Eindverslag participatie Gemeente Beekdaelen

Planbureau Ruimte

Projectnaam:	Reconstructie Romenkamp eo te Oirsbeek
Projectleider:	JL de Leon Adams
Zaaknummer:	Z/25/212924

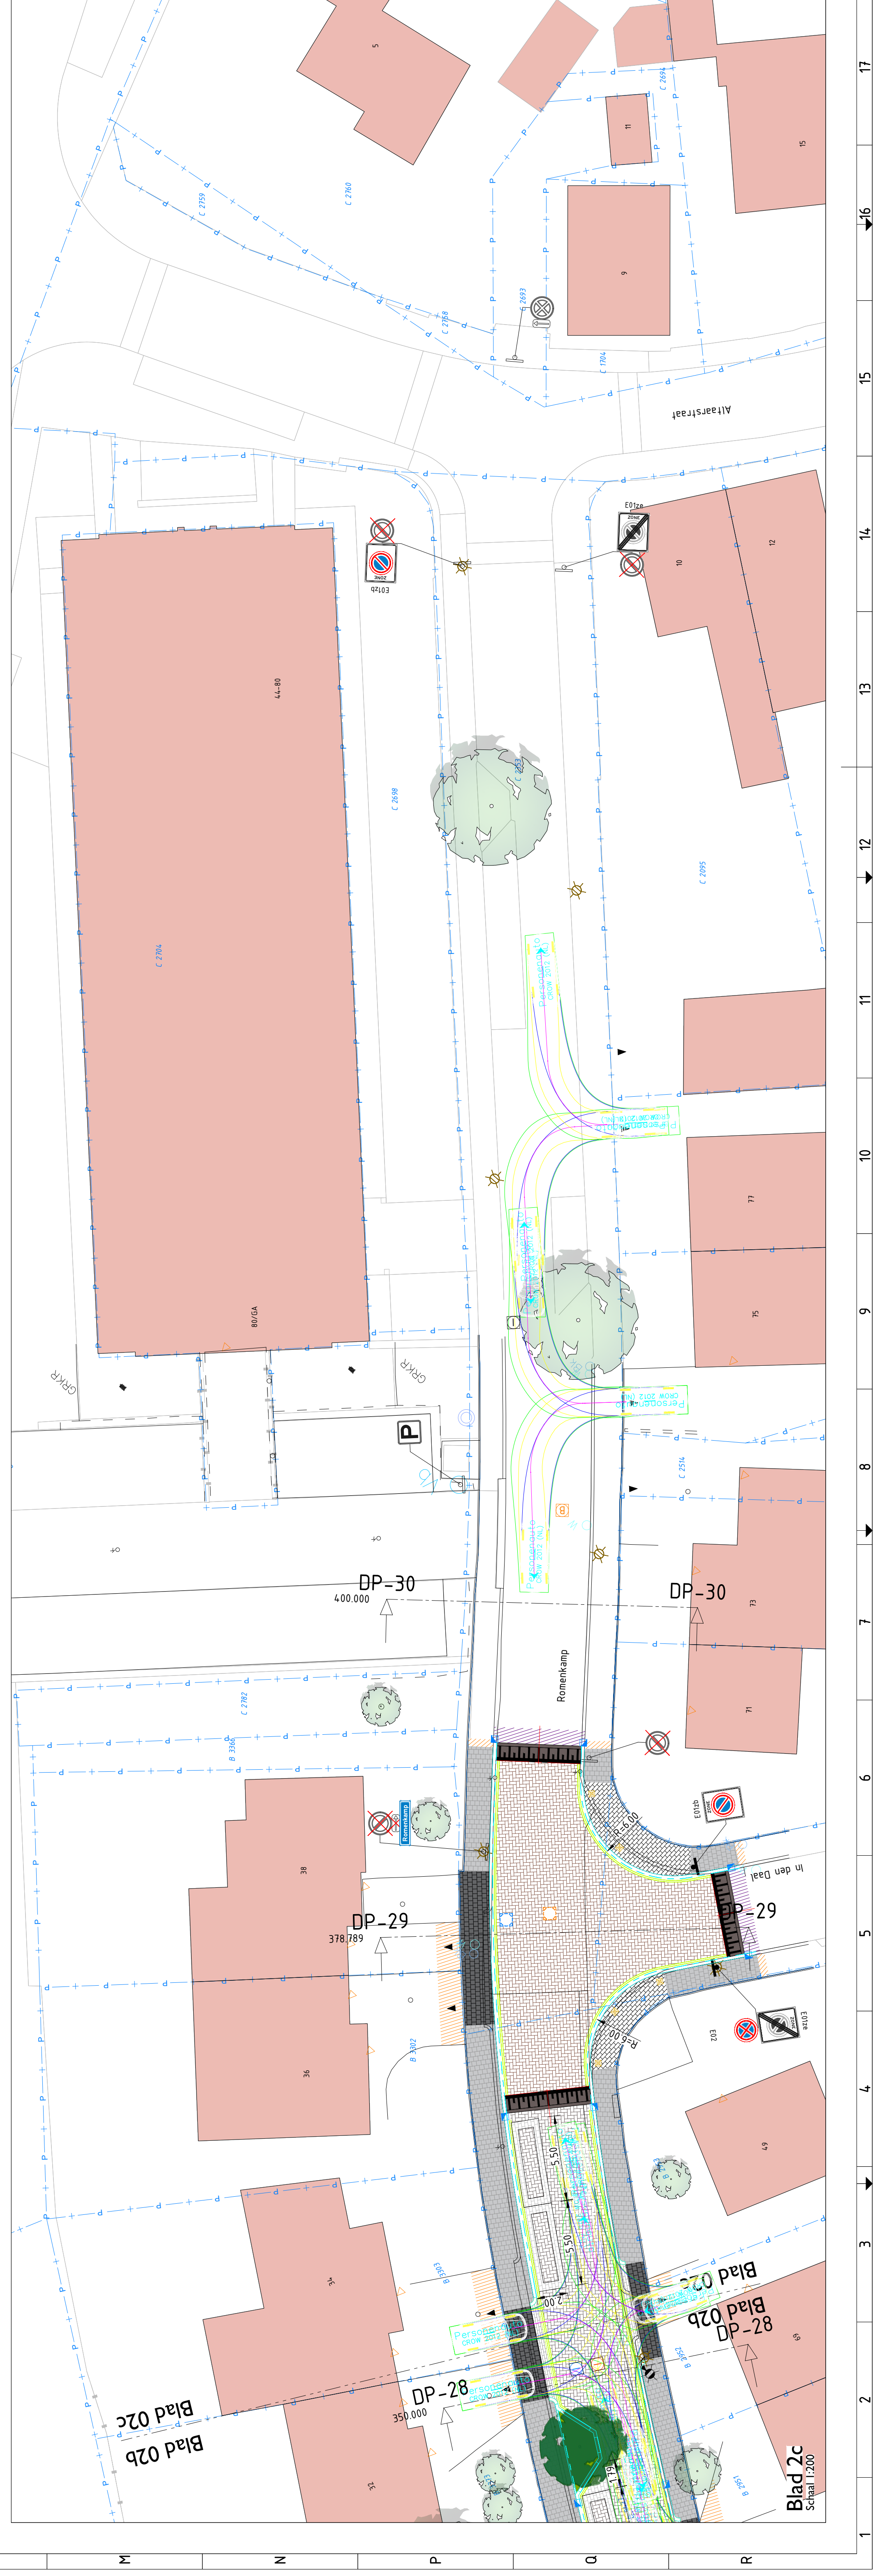
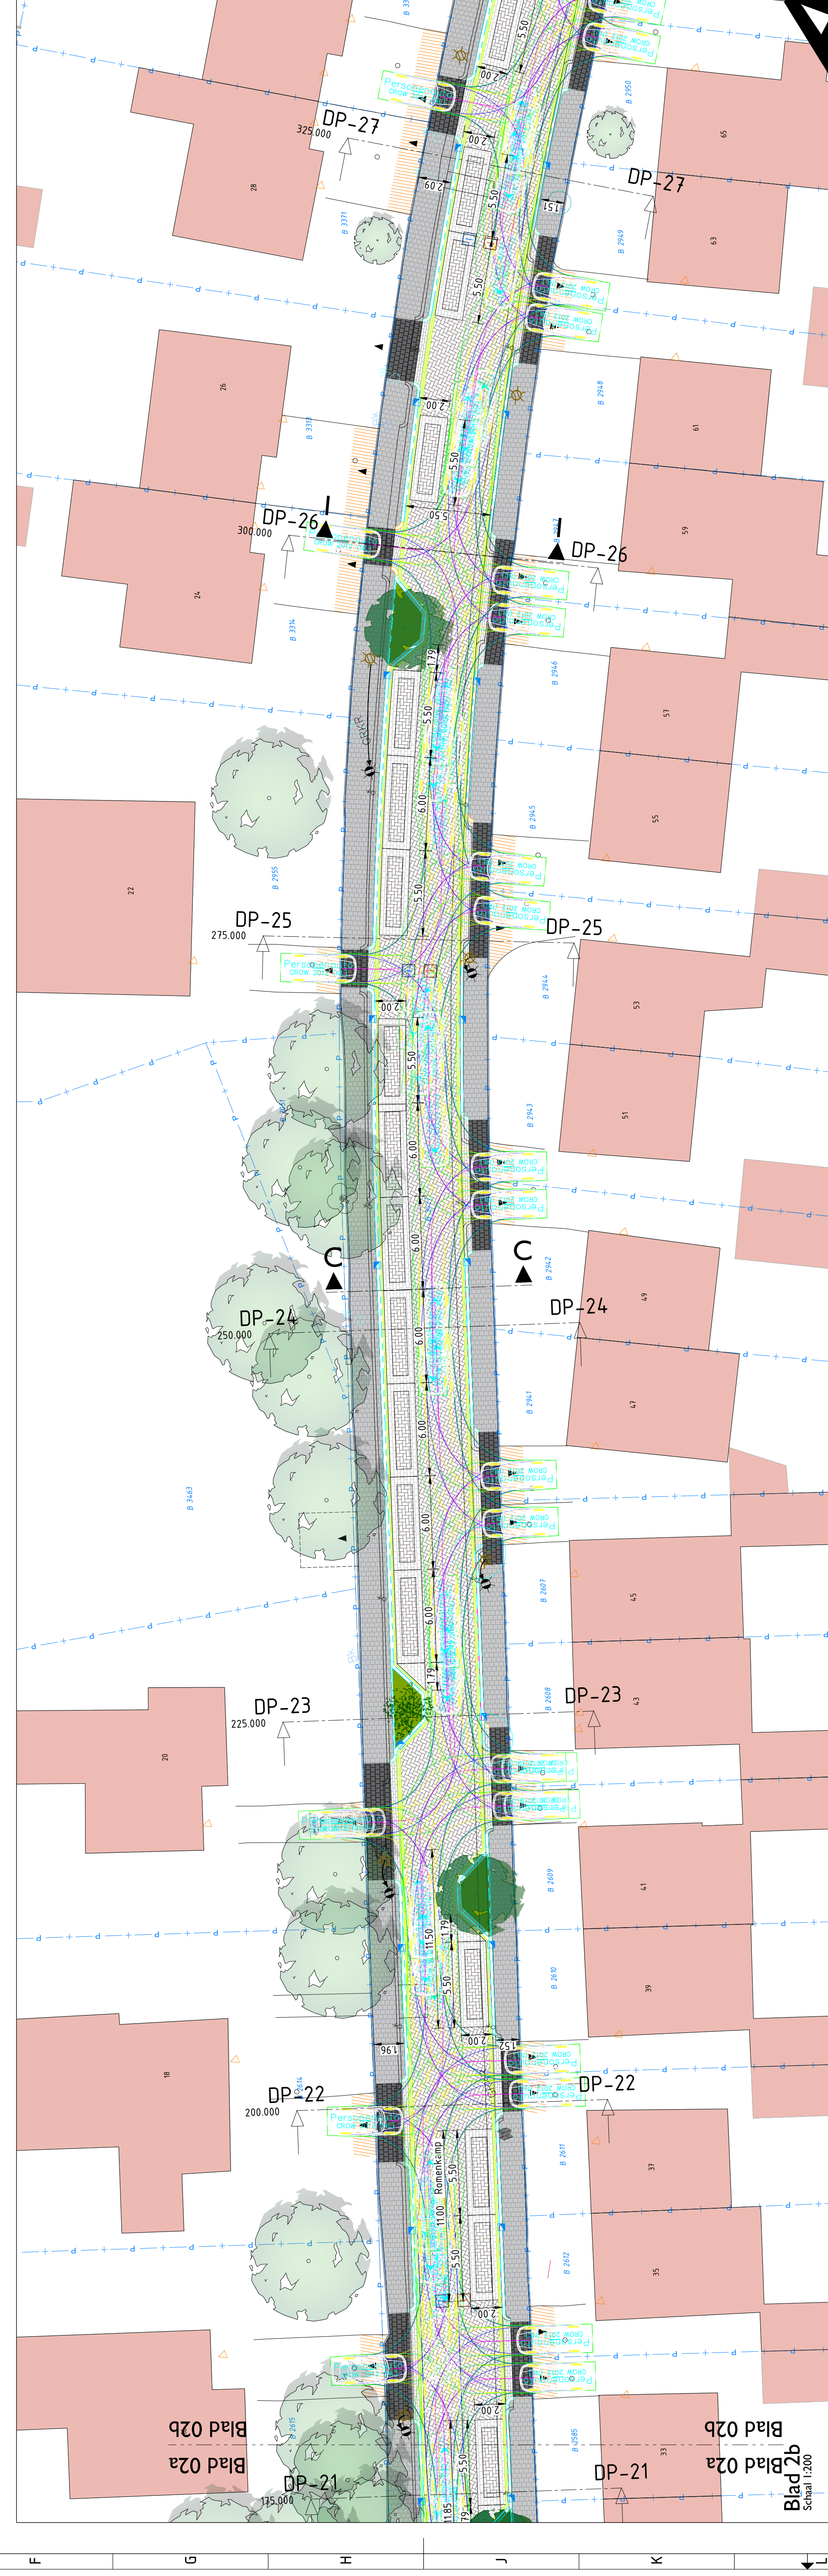
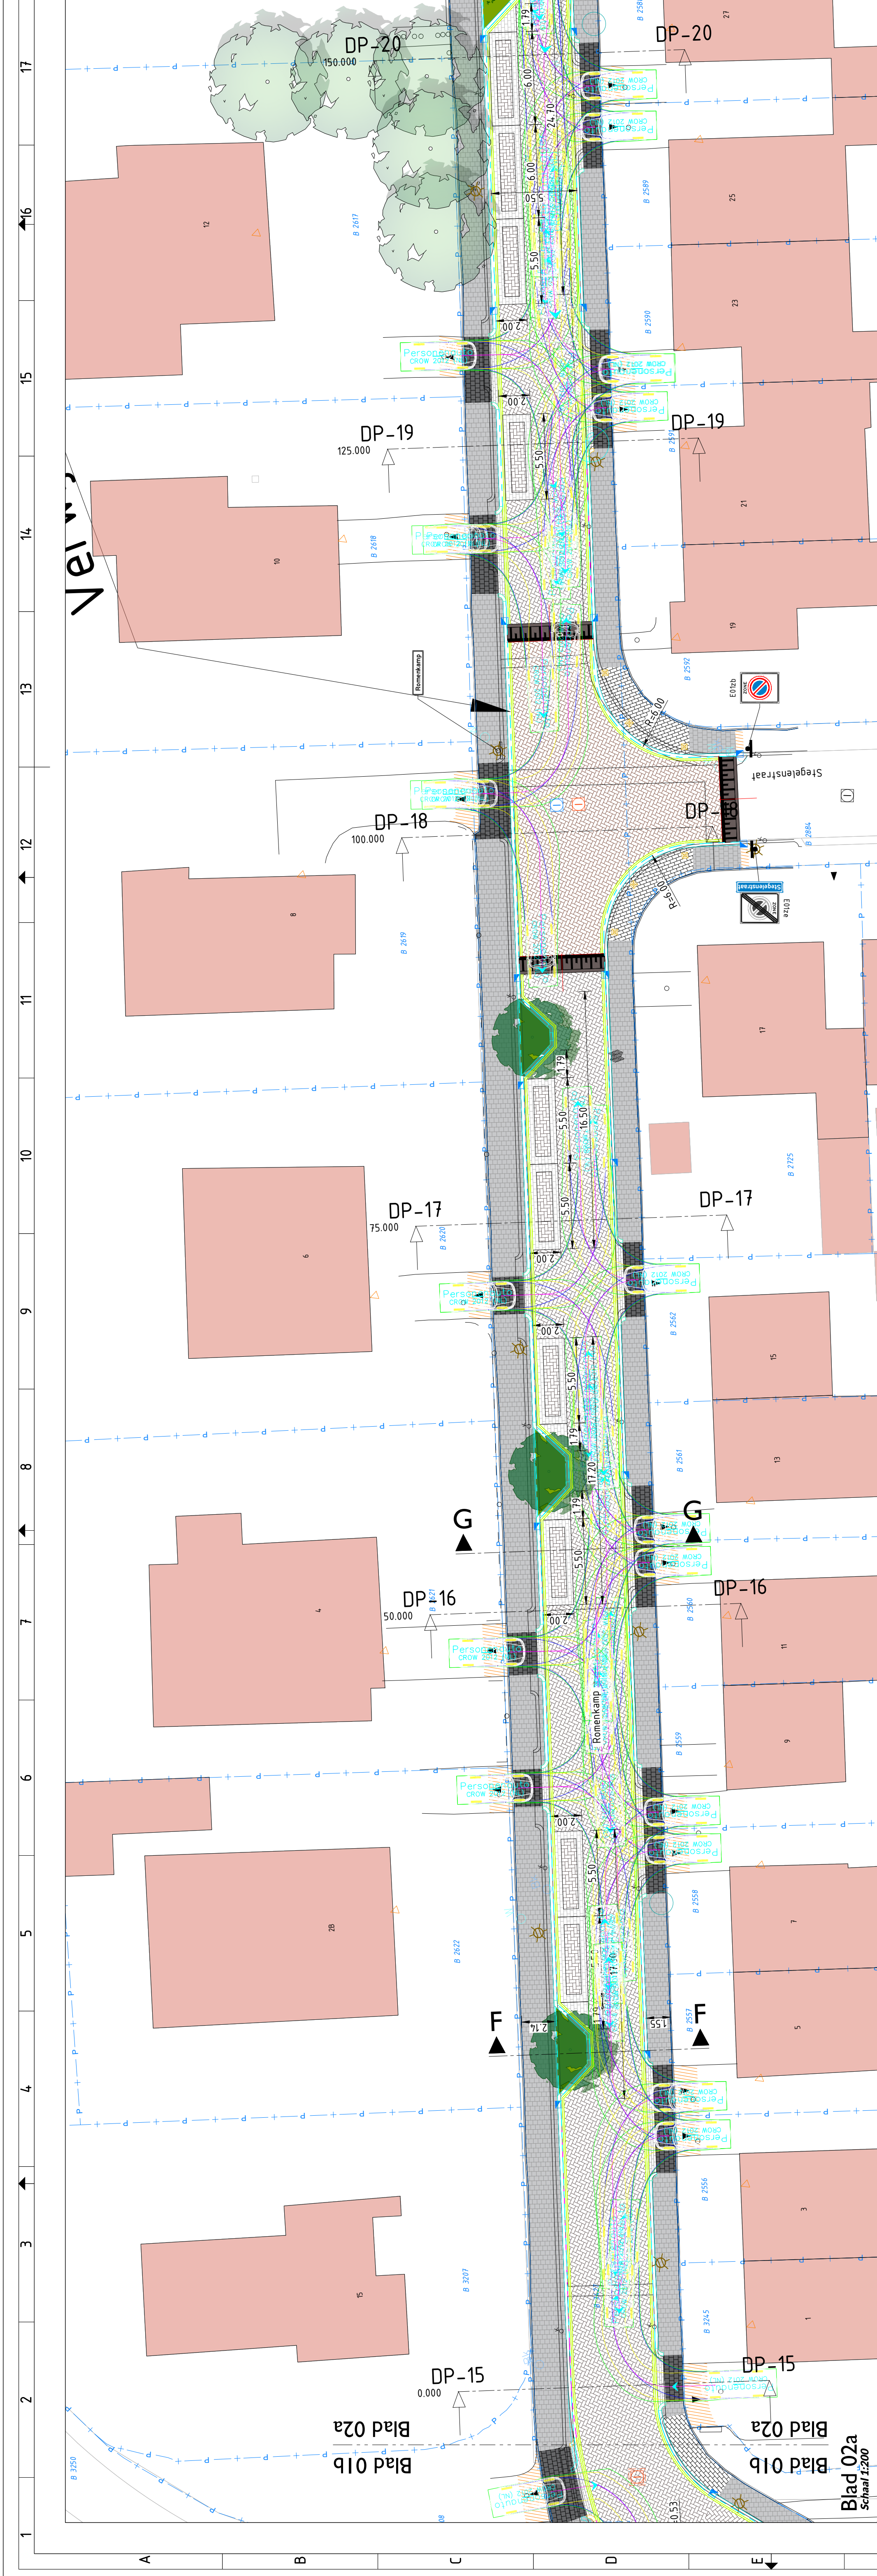
De vragen en zienswijzen hebben geleid tot een aantal aanpassingen in het ontwerp.

- a. In de zogenaamde S-bocht wordt een robuuste groenstructuur voorzien;
- b. Er zijn een groot aantal parkeerplaatsen toegevoegd in de straten Drossaertweide en Romenkamp.
